Titel: Pneumatikkupplung III (2017) - Druckscheibenprüfung	
AG-SB-2018-05-B-DE	Kategorie:
Gültigkeit	
Betroffene Fluggeräte: Alle MTO2017 and alle Calidus/Cavalon mit Rotorkopf III	Betroffene Werknummern: Alle MTO2017 and alle Calidus/Cavalon mit Rotorkopf III
A - Sicherheitskritisch B - Wichtig C - Vorteilhaft	
Auf das angegebene oder nachfolgende Problem wird im Wartungshandbuch Manufacturer Maintenance Manual (MMM) in letztgültiger Ausgabe verwiesen.	Siehe AutoGyro Webseite
<p>Dieses Formular ist eine Reaktion von AutoGyro GmbH auf ein bei Wartungsarbeiten gefundenes Problem, welches eine Eingrenzung oder Korrektur erfordert, bzw. eine Service-Information über Flugzeugmodifikationen. Unterstützung erhalten Sie bei AutoGyro unter Tel.: 49(0)5121 88056-00, oder Email: airworthiness@auto-gyro.com.</p>

Fig. 1 – Mitnehmer Kurbelwelle montiert (31713)

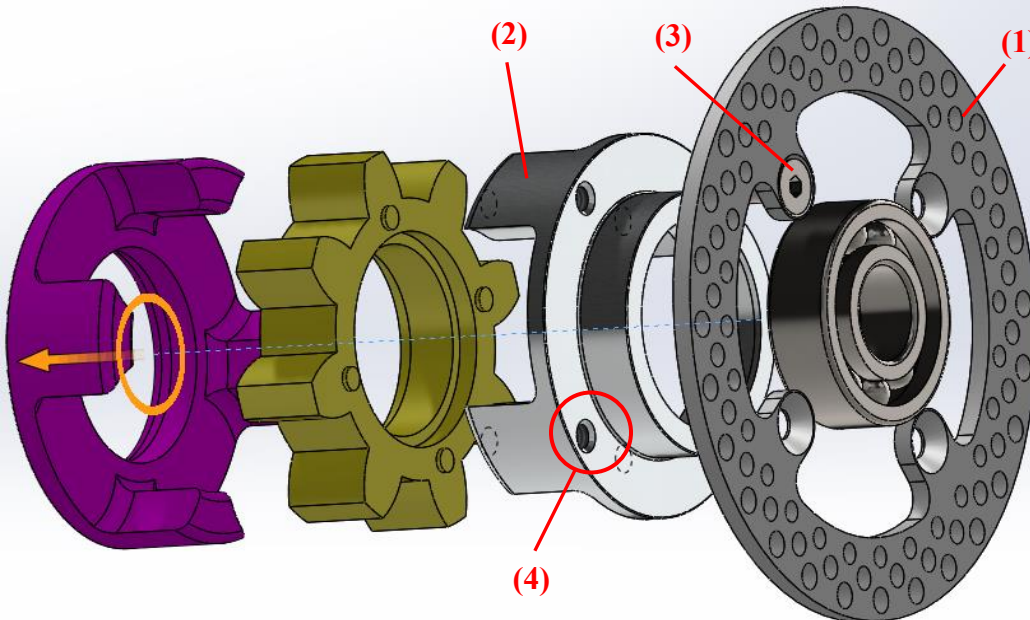
Es wurde festgestellt, daß die Gewindebohrungen in der ersten Charge der Druckplatte vorne (2) aus der Druckplatte III (2017) nicht ausreichend genug versenkt sind, um die Senkschrauben aufzunehmen, die die Druckscheibe PK11 (1) befestigen. Der Effekt ist, dass die Schrauben nicht in der Lage sind, die Scheibe und die Platte richtig zusammenzuklemmen, was möglicherweise zu Lockerheit, Klappergeräuschen und Verschleiß dieser Verbindung führt.

4. Die Druckplattenbaugruppe (31713 "Mitnehmer Kurbelwelle montiert") von der Kupplung entfernen und die 4 Senkkopfschrauben (3), mit denen die Reibscheibe (1) an dem Mitnehmer Kurbelwelle vorne (2) befestigt ist, entfernen.

5. Auf Anzeichen einer Drehbewegung der Reibscheibe (1) am Mitnehmer Kurbelwelle vorne (2), und/oder der Langlöcher in der Scheibe (1) prüfen. Bei Beschädigung ersetzen (Artikel 23604).

6. Die komplette Kupplungsbaugruppe auf weitere Schäden überprüfen alle betroffenen Bauteile ersetzen (z.B. 31713 „Mitnehmer Kurbelwelle montiert“).
7. Die Mitnehmer Kurbelwelle vorne (2) prüfen und sicherstellen, dass die Gewindebohrungen (4) mit einer 45°-Senkung bis zu einer Tiefe von 1 mm versenkt sind. Wenn nicht, mit einem geeigneten Senkwerkzeug nacharbeiten.
